**Technický list změny 6**

Centrum podpory humanitních věd - CARLA

SO 02 - B1

Bourání anglického dvorku a přilehlých oken v 1.PP budovy B1

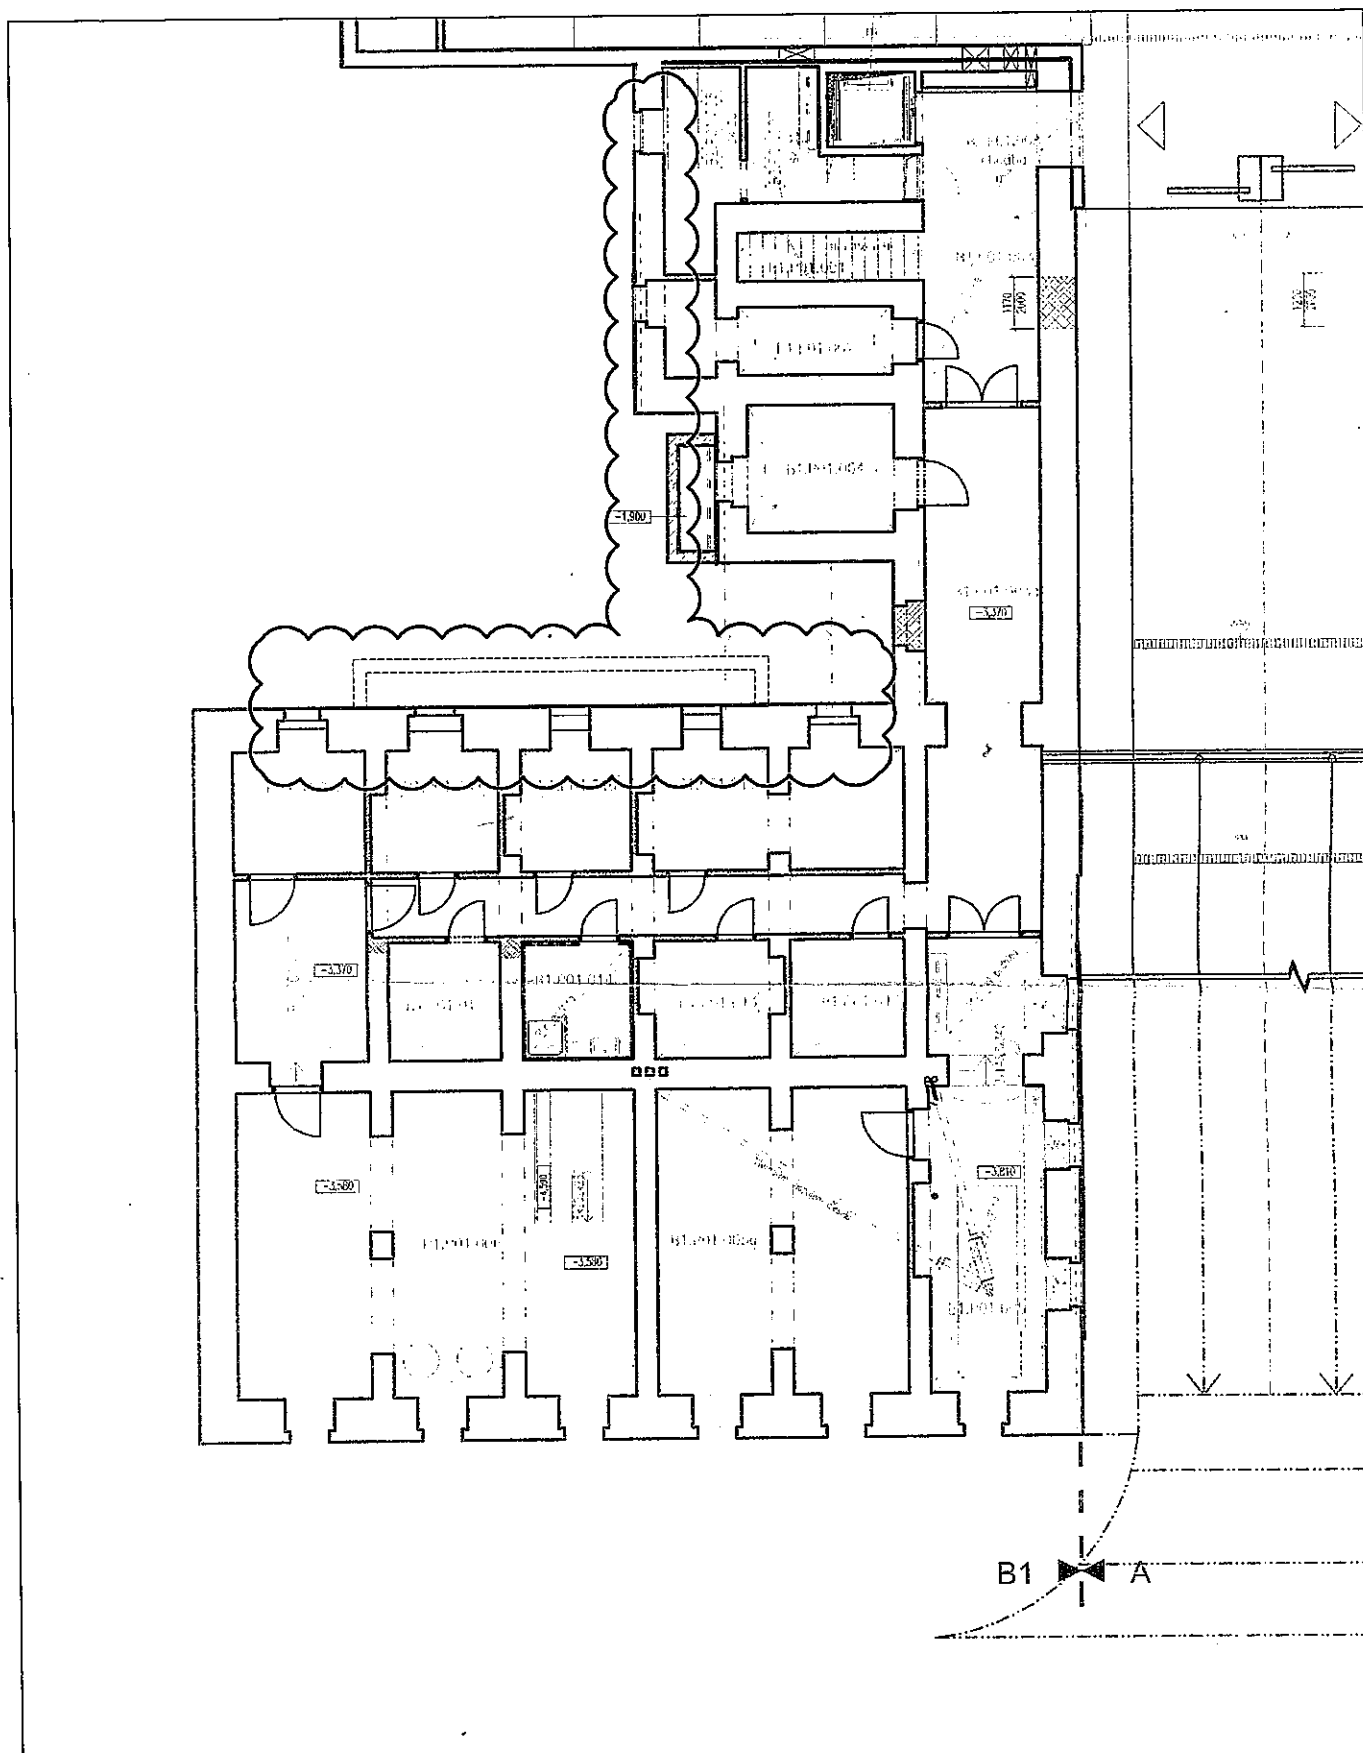
Anglický dvorek se nachází v západní části budovy B1 (rozměry 9,325 x 1,1 x 1,8 m), je z cihelného zdiva tl. 550 mm se 3 ks okenních otvorů (rozměry 0,88 x 1,35 m) a 4 ks přilehlých okenních otvorů (rozměr 0,88 x 0,5 m) pod úroveň okolního terénu vedoucími do 1.PP, a je zakrytý ocelovou konstrukcí s krytinou z profilovaného plechu a drátoskla. Anglický dvorek bude zrušen v celém rozsahu, okna budou zazděny, a to z důvodů dezolátního stavu odkryté stávající konstrukce, a dále kvůli rizikovému detailu při sanaci vlhkého zdiva za tohoto stavu konstrukce. Zrušení této konstrukce v daných prostorech podzemního patra nebude mít vliv na charakter objektu a funkci přilehlých místností. Technická místnost B1.P01.002 bude propojena s přilehlou místností z důvodu nuceného větrání. Propojení bude nově spočívat ve vytvoření stěnové větrací mřížky 200x200mm a přírodního potrubí VZT ze sousední místnosti průměru 125mm pro zásobování 50 m<sup>3</sup>/h vzduchu.

Anglický dvorek a přilehlá okna 1.pp budovy B1 navrhujeme zrušit, a to hned z několika důvodů:

Po odkrytí konstrukce původní stříšky dvorku a odstranění části okenních výplní bylo zjištěno, že stávající anglický dvorek je v technickém stavu nevhodném k opravě. Původní stěny jsou narušené pravděpodobně nevhodným původním nadimenzováním jak zabezpečení proti pronikání vlhkosti tak pro přenos příslušného zemního tlaku – anglická dvorek má hloubku cca 1,8m. Navrhujeme nevhodnou konstrukci anglického dvorku odstranit v plném rozsahu.

Konstrukce anglického dvorku je nevhodná s vysokým rizikem poruch i z pohledu sanace vlhkého zdiva budovy B1, kde samotná konstrukce dvorku brání v bezpečném provedení dodatečné hydroizolace zdiva 1.pp z venkovní strany. Při sanaci a realizaci vodorovné hydroizolace obvodových stěn je anglický dvorek nevhodná konstrukce, která brání v důkladném provedení souvislé hydroizolace a mohly by vzniknout rizikové detaily. K vysoké jistotě pronikání vlhkosti a vzniku poruch přispívá i fakt, že se jedná o severní a západní fasádu objektu, která je v podstatě nepřetržitě stíněna kvůli své orientaci a taky sousedním objektem.

Nadpraží přilehlých oken jsou pod výškovou úroveň okolního terénu, co je bez anglického dvorku neřešitelné. Jelikož se jedná o okna vedoucí do technických místností 1.pp, kde v těchto místnostech jsou umístěna technická zařízení, jako rozvaděče, servery, zařízení vzduchotechniky, vytápění a chlazení, nejsou tyto prostory trvalým pracovištěm, není v nich potřeba přirozeného denního osvětlení ani přirozeného větrání, navrhujeme tato okna zrušit bez náhrady. Odvětrání dotčených místností kvůli umístěným technologiím je již dle původního návrhu zabezpečeno nuceným větráním. Dvě místnosti budou dodatečně napojeny na systém vzduchotechniky ze sousedních místností.
